**ZIENSWIJZE VAN OMLIGGENDE BUURTEN
OP DE CONCEPT NOTA VAN UITGANGSPUNTEN MARINETERREIN**

Januari 2022

Zienswijze van organisaties uit de omliggende buurten op de concept Nota van Uitgangspunten voor het Marineterrein

Bijlage 1: Onderbouwing berekeningen groen en overmaat bebouwing

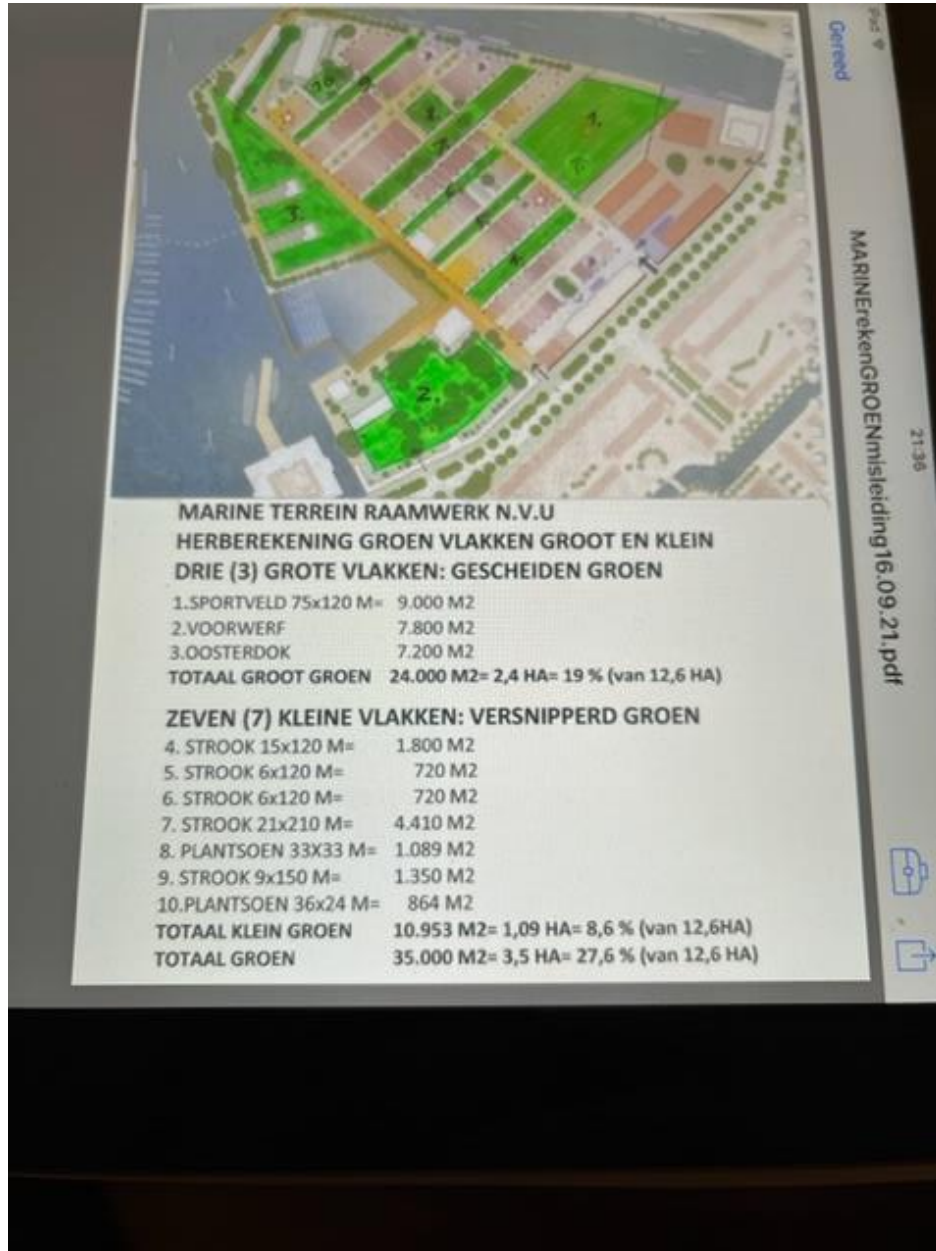
A. GROEN

B. BOUWVOLUME

Alle huidige 23 gebouwen verkeren in goede staat en worden goed gebruikt voor succesvolle, innovatieve broedplaats- en bedrijfsactiviteiten. Toch voorziet het gemeentelijk RAAMWERK in sloop van tenminste 12 gebouwen, waarmee ca 60.000 m² vloeroppervlak verloren gaat. Ten onrechte, want dit gaat niet alleen ten koste van de huidige, betaalbare, werkruimtes, maar is ook in strijd met de nagestreefde principes van DUURZAAMHEID EN CIRCULARITEIT. Bovendien zijn met grootschalige sloop en herstructurering onnodig hoge, extra kosten, ook voor bouwrijp maken. Sloop is daarmee ongewenst en onnodig.

Nader onderzoek wijst daarnaast uit dat maximaal behoud en herstel goed samen gaat met beperkte, aanvullende nieuwbouw, tot het gewenste programma van 185.000 vloer-oppervlak. Winst is dat daarmee een groot oppervlak 6 hectare aaneengesloten groot groen stadspark eenvoudig mogelijk is.

C. BOUWHOOGTE

Het stedenbouwkundig raamwerk gaat uit van 9 “nieuw-bouw-stroken”, met een gezamenlijk bebouwingspercentage van 30%. De grote bouwhoogtes (30 tot 40 meter) met 7 tot 13 bouwlagen maken hiermee een maximaal vloeroppervlak nieuwbouw mogelijk van ca 300.000 m².

Dit is 115.000 m² (60%) méér dan het gewenste totaalprogramma van 185.000 m² voor wonen, werken en defensie samen: een toekomstige “vrijbrief” voor projectontwikkelaars en gemeente. Deze veel te grote marge wordt mogelijk gemaakt doordat gemeentelijke berekeningen uitgaan van extra grote verdieping-hoogtes van 4 tot 4,5 meter. Deze flexibiliteit zal maar in een beperkt aantal gevallen nodig en nuttig zijn. De bouwhoogtes kunnen en moeten teruggebracht worden van 30 en 40 meter naar gemiddeld 25 meter met 7 bouwlagen. Hiermee wordt bebouwing van 15 meter langs de randen aan Dijkgracht en Kattenburgerstraat mogelijk.
